福島第一原子力発電所 3 号機

新耐震指針に照らした耐震安全性評価

(中間報告) に関する補足説明資料

(コメント回答資料)

図 1-1 主蒸気系配管における地震応答解析の概要

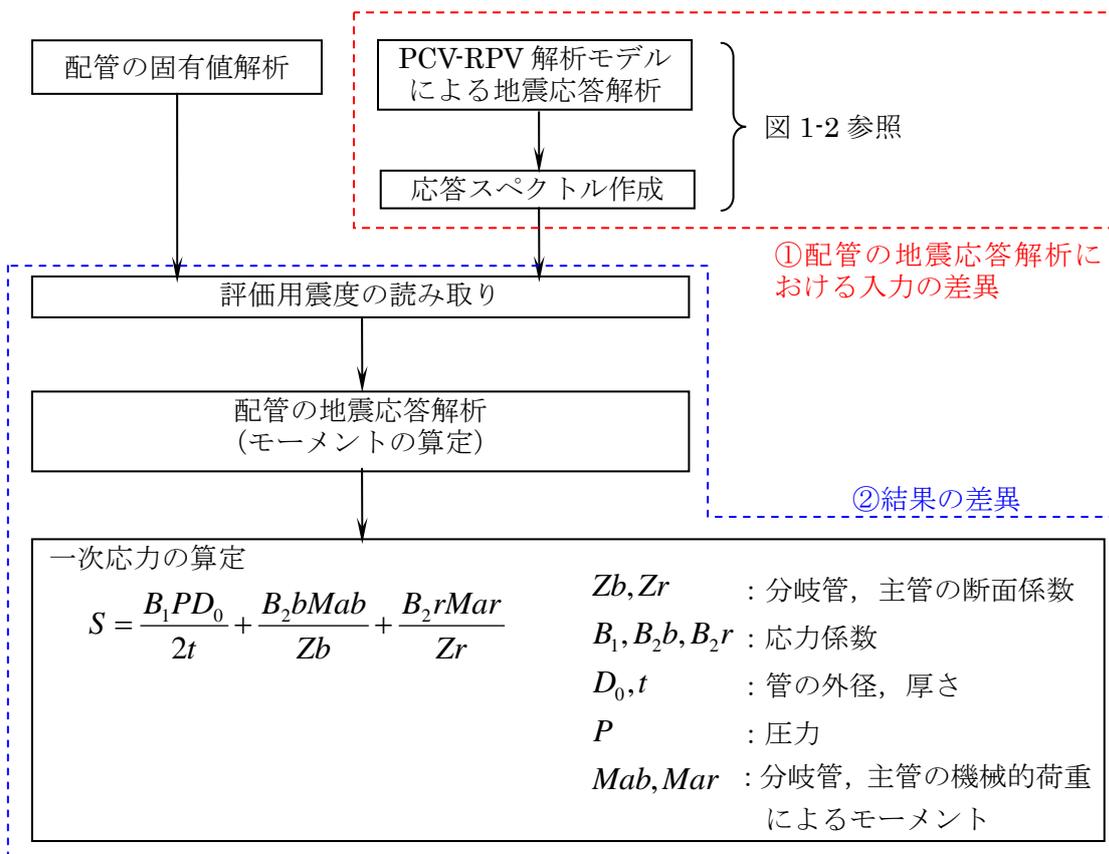
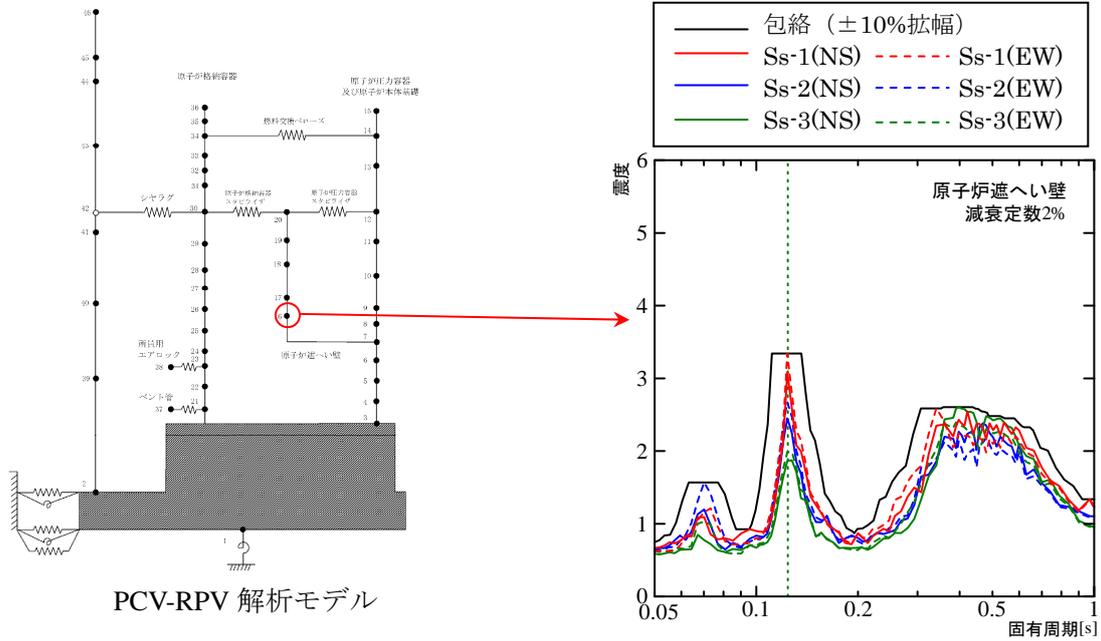
3号機と5号機の主蒸気系配管の評価結果の差異について考察すること。なお、考察に当たっては、以下についても検討すること。

① 3号機と5号機の水平方向のPCV-RPVモデルは同様であるものの、原子炉圧力容器の1次固有振動数付近の評価用床応答スペクトルに比較的顕著な差異が認められ、この差異について、どの基準地震動においてどのような仕様、解析条件の違いによって生じているのか。

② 原子炉圧力容器の1次固有振動数付近における評価用応答スペクトルの震度値だけでは評価結果の差異を説明できないので、必要に応じて配管系の固有振動数の寄与なども考慮すること。

主蒸気系配管における地震応答解析の概要を図 1-1, 1-2 に示す。計算値の差異を考察するにあたって、①配管の地震応答解析における入力の違い、②結果の差異に分けて考察を実施した。

①配管の地震応答解析における入力の違いについて

評価対象の主蒸気系配管は、原子炉格納容器-原子炉压力容器解析モデル（以下 PCV-RPV 解析モデルという）の地震応答解析により算定される原子炉遮へい壁の応答スペクトルを用いて評価する。

原子炉遮へい壁は、原子炉建屋からシヤラグ、PCV スタビライザを介して接続されており、1F-3, 1F-5 について PCV-RPV 解析モデルにおける当該経路に着目して応答を比較した。

RPV 系の 1 次固有周期\*に着目して比較した結果、原子炉建屋 3 階の当該固有周期において、1F-5 の方が約 1.3 倍の応答となっており、その特徴がシヤラグ、PCV スタビライザを介して原子炉遮へい壁に伝わること（約 1.4 倍）が確認された（図 1-3）。

図 2-1 福島第一 3 号機 原子炉建屋  
残留熱除去系配管の範囲

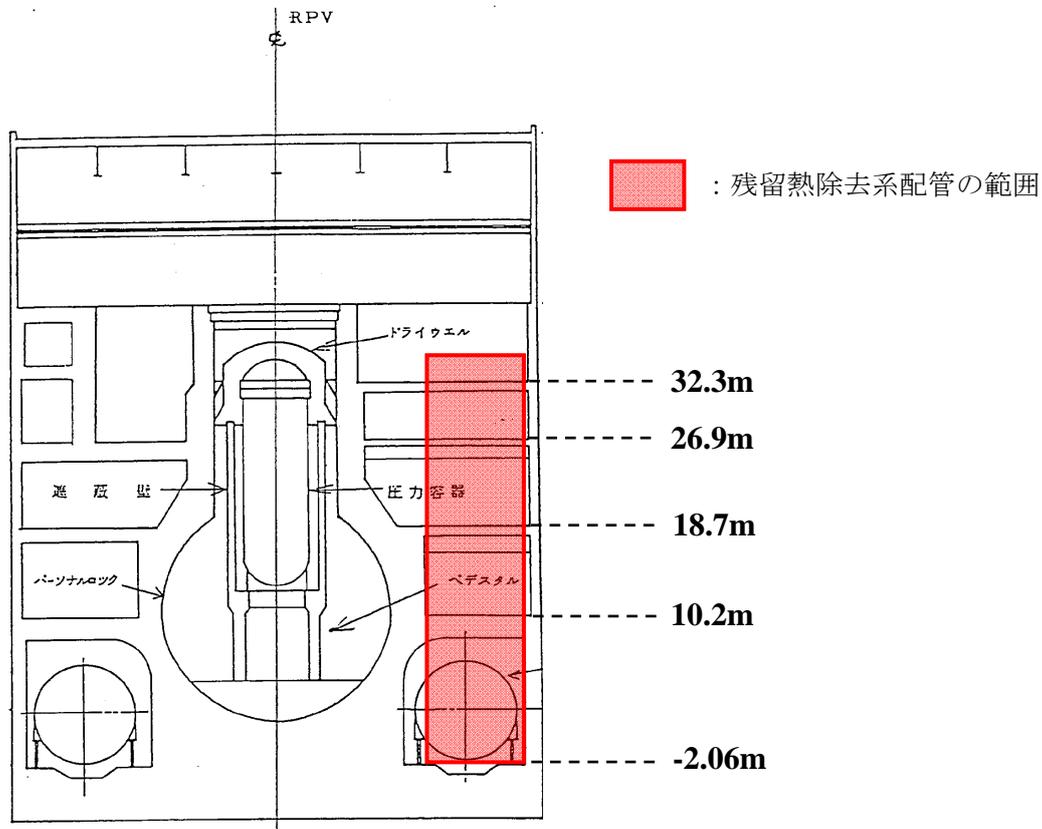
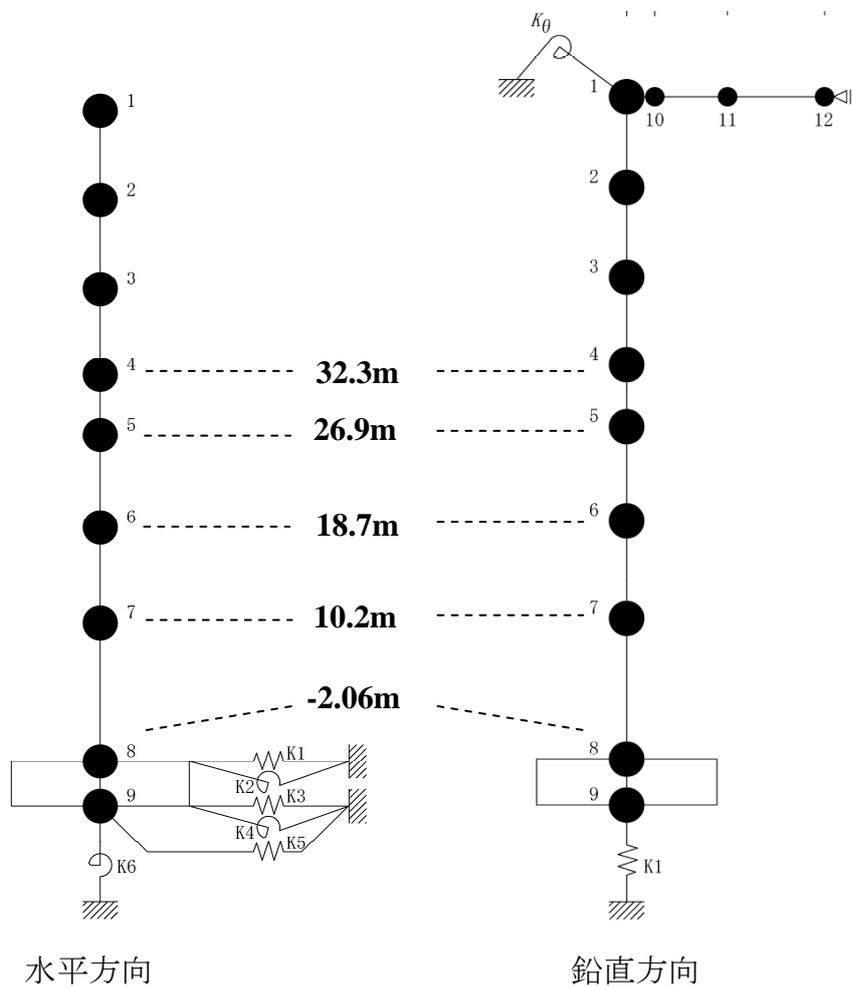
複数の階にまたがって設置されている配管等の設備について、異なる階におけるサポート点間の鉛直方向の相対変位に対する評価上の考え方、取り扱いについて説明すること。

ここで，参考として福島第一原子力発電所 3 号機の残留熱除去系配管の一次+二次応力評価について示す。当該配管は原子炉建屋 5 フロアに渡っており，それぞれのフロアの相対変位を評価に考慮している。当該配管の設置範囲を図 2-1 に示す。各フロアの相対変位は，図 2-2 に示すモデルで地震応答解析を行なうことで算出される。

当該配管はクラス 3 配管に分類される。クラス 3 配管の一次+二次応力は JEAG に基づき下式により算出する。

評価結果を表 2-1 に示す。計算値は評価基準値以下であることを確認した。

図 3-1 福島第一 3 号機 残留熱除去系配管における支持構造物の設置位置

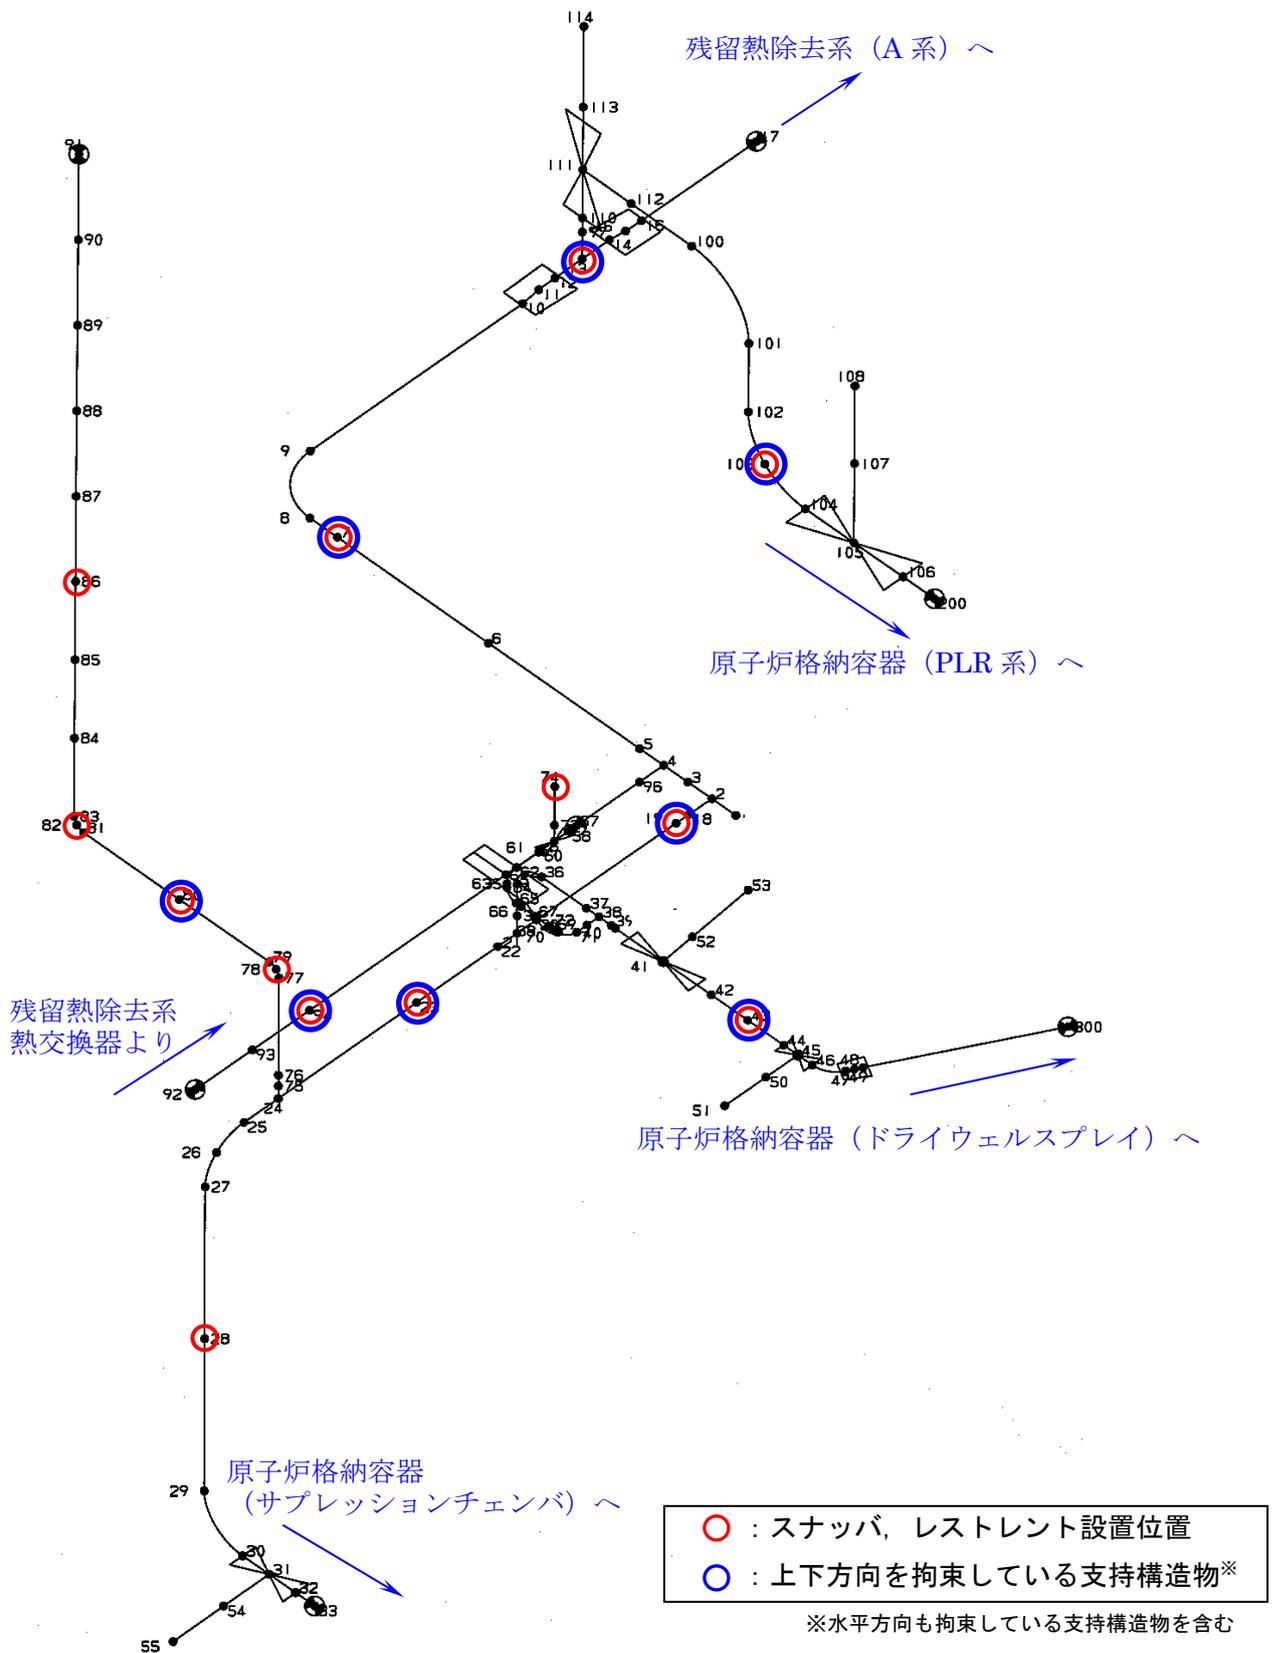
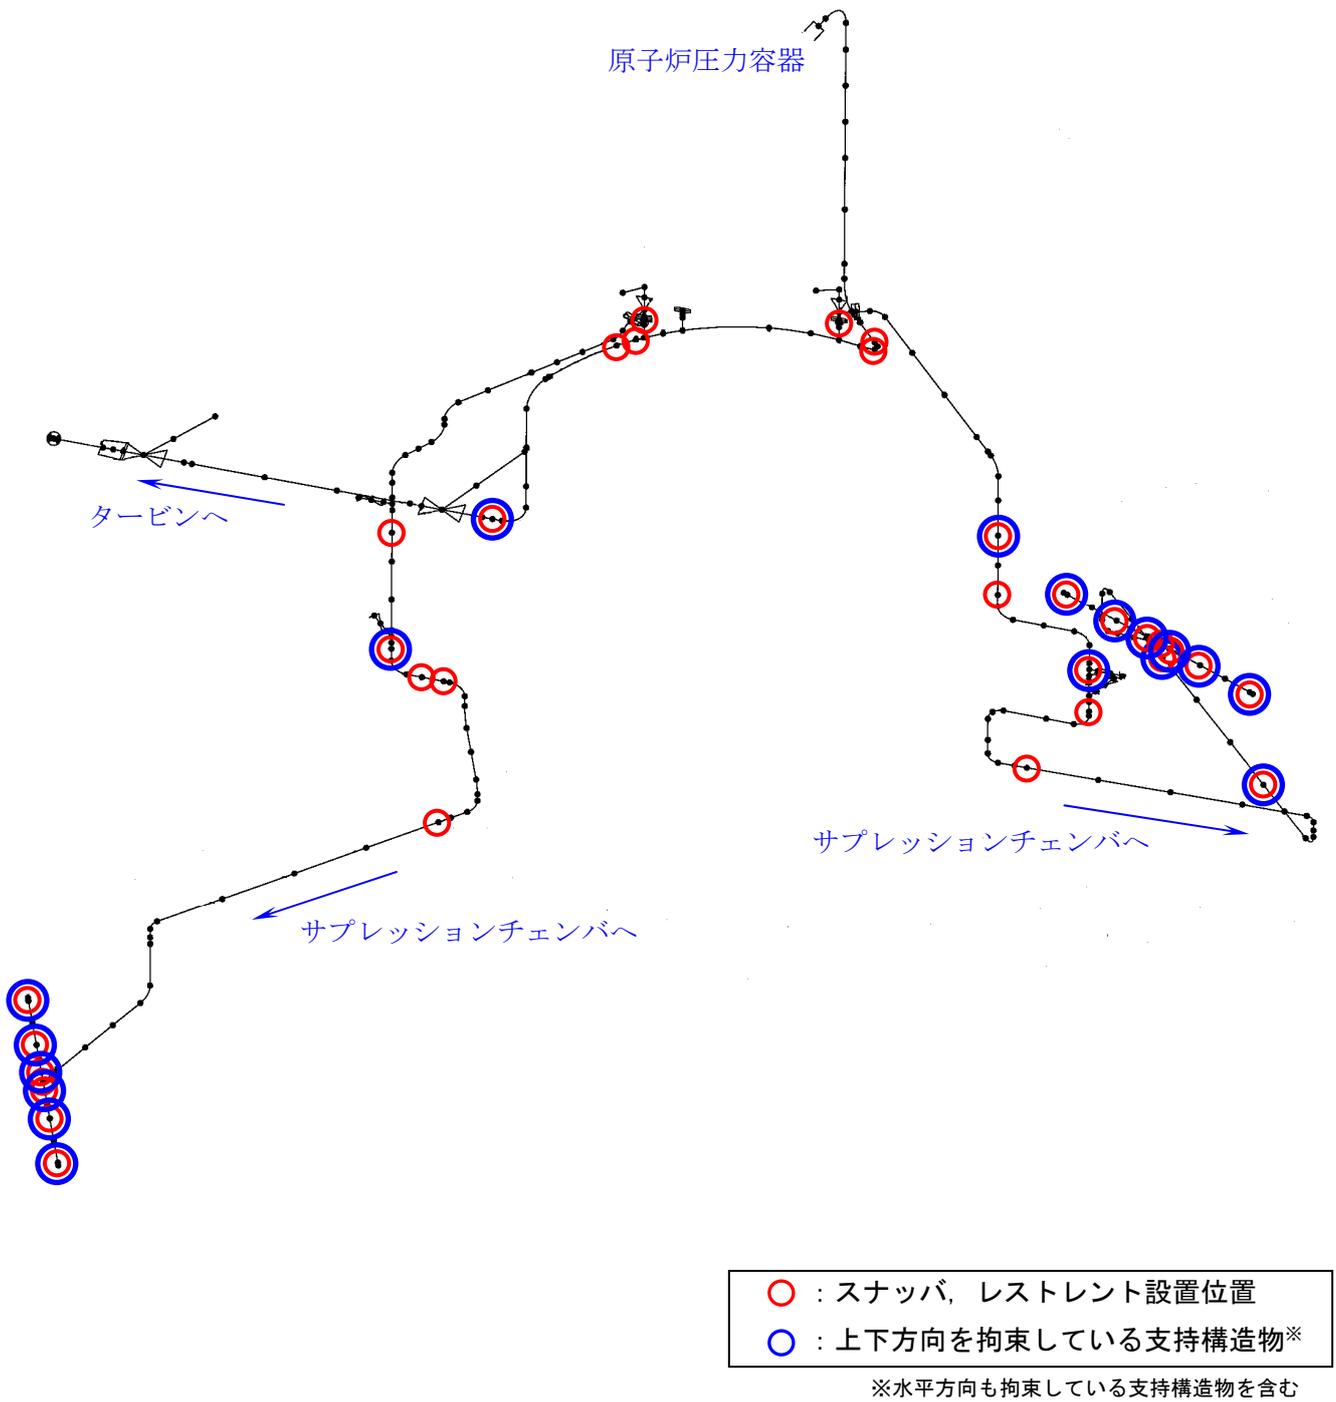
鉛直方向に係る配管系サポートについて、試験等の結果を活用した減衰定数を適用するための条件を満たしているか確認すること。

配管区分 I であることを判断する際には、水平、鉛直方向の区別なく、スナッパおよびレストレイントの数が 4 個以上あることを確認している。

福島第一 3 号機の耐震安全性評価中間報告における配管の評価対象である残留熱除去系配管、主蒸気系配管の支持構造物（スナッパ、レストレイント）の設置位置を図 3-1、図 3-2 にそれぞれ示す。

いずれも 4 個以上の支持構造物を有しており、配管区分は I である。

残留熱除去系配管：13 個

主蒸気系配管：33 個
